Assunto: **Processo de Licenciamento Único Ambiental N.º PL20251023010609**

Decreto-Lei n.º 75/2015, de 11 de maio Pedido de Elementos Adicionais

O presente Aditamento visa dar resposta ao pedido de elementos e esclarecimentos adicionais ao pedido LUA do estabelecimento Michel Paiva Lda - PL20251023010609, submetido através da plataforma em 27/10/2025. Face ao exposto, apresentamos o presente aditamento para resposta às questões formuladas pela APA, anexando todos os documentos relacionados para garantir o adequado seguimento processual. Este aditamento segue a estrutura do pedido de elementos adicionais suprarreferido.

Figura 3: Circuito das águas dos depósitos para a linha de água

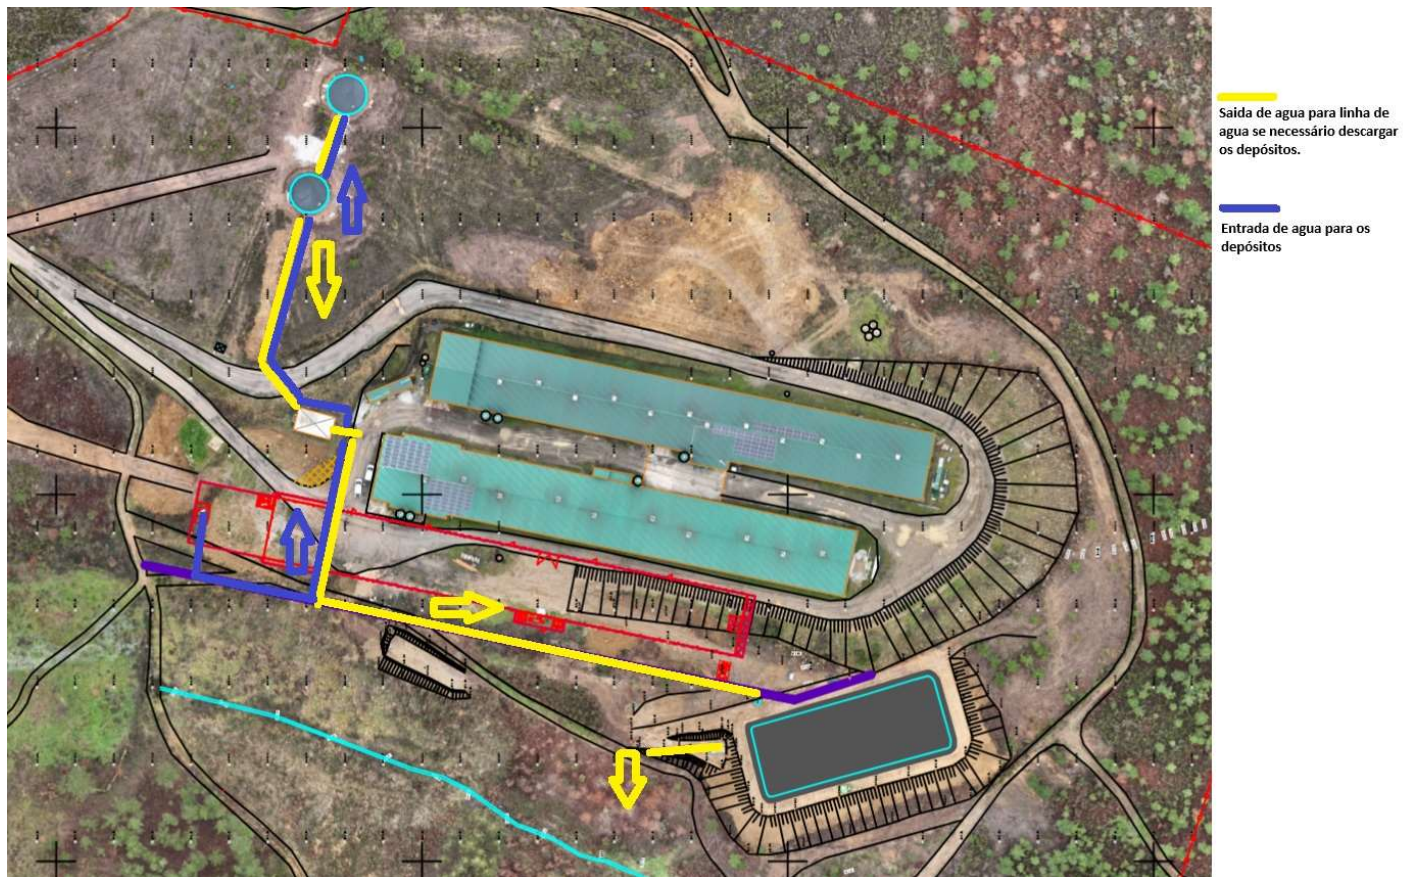
14. Apresentar planta de implantação e de corte do pretenso reservatório, com caracterização das suas dimensões e características. Deverá ser ponderada a necessidade de instalação de um ponto de descarga, o qual deverá assegurar o correto encaminhamento das águas para a rede hidrográfica.

A exploração será dotada de dois depósitos de água, com um diâmetro de 10,07m com três andares de altura, com capacidade para um volume total de 187,96m³ cada um. Em anexo apresenta-se as características dos depósitos, vide documento “Anexo_Resp_Questao_14-Carateristicas_dos_depositos”

Irá também ser construída uma charca, com o objetivo de recolha e armazenamento temporário das águas pluviais e das águas sobranes dos depósitos. No documento Anexo_Resp_Questao_14-Charca, apresenta-se a implantação e corte da mesma.

FIGURA 3 - Vista aérea com a distância aproximada entre o local da pretensa captação de água (a vermelho) e da instalação (a verde).

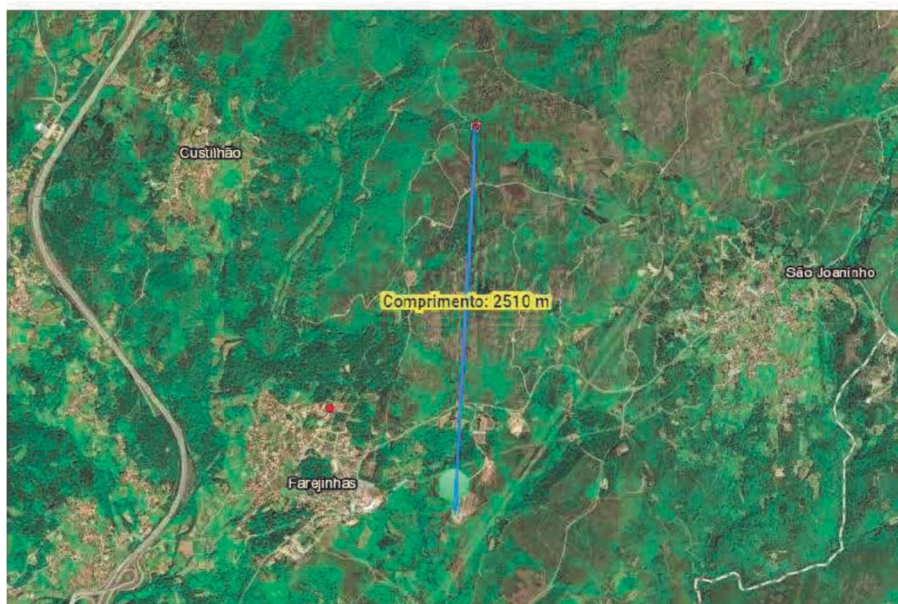
47. Esclarecer quanto ao registo de uma captação de águas subterrâneas fora da área do projeto para o Estudo de Impacte Ambiental (a cerca de 2 500 metros), bem como descrever a tipologia de transporte da água ou necessidade de construção de infraestruturas (ver **FIGURA 3** do presente documento):

A captação de água consiste numa nascente com mais de 40 anos que surgiu nos terrenos herdados pelo operador. Os donos do terreno procederam, há 40 anos, ao encaminhamento da água através de um tubo de polietileno de alta densidade com diâmetro nominal de 2 polegadas e classe de pressão de aproximadamente 8 bar.
